改善箇所説明図

基準不適合発生箇所

運転者席床下カバーを取外した状態

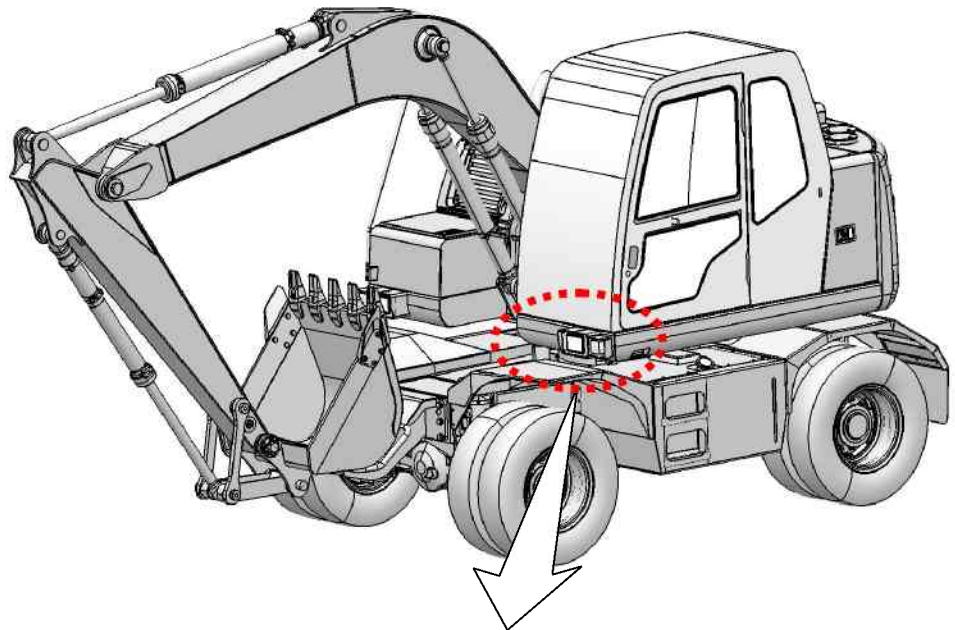
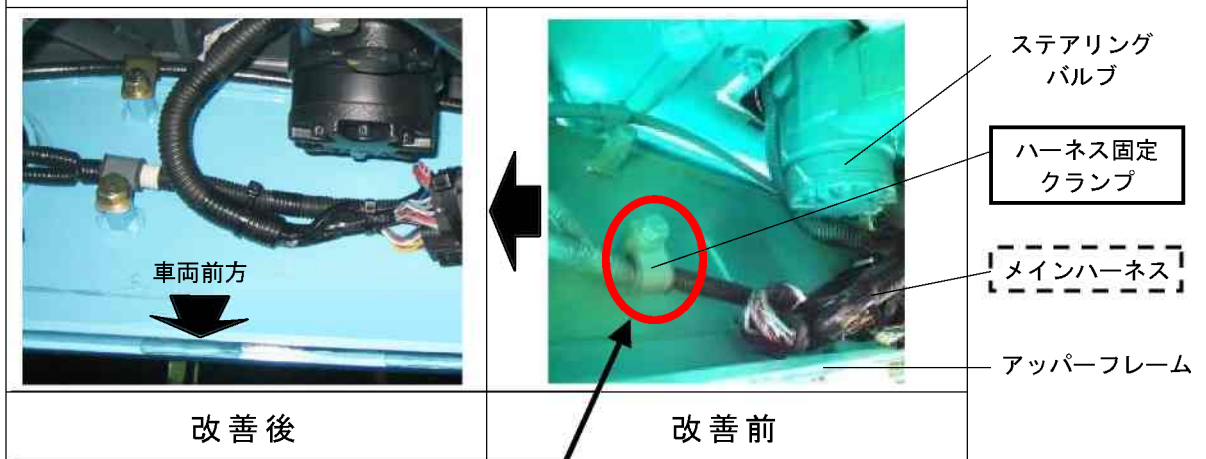
電気装置の配線において、組立作業が不適切なため、メインハーネスをアッパーフレームに固定するクランプが反対向きに取付けられており、メインハーネスがアッパーフレームの底部と干渉することがある。そのため、車両の振動等により当該ハーネスが損傷、短絡した場合にヒューズが溶断し、前照灯、車幅灯、番号灯、速度計照明及び方向指示器が作動しなくなるおそれがある。

全車両、メインハーネスの固定クランプの向きを確認し、正規の向きと異なる場合は正規の向きに取付け直す。また、電気配線を点検し摩耗していた場合は、新品と交換する。

識別 : 正規な向きに固定クランプが取付けられていることにより識別する。
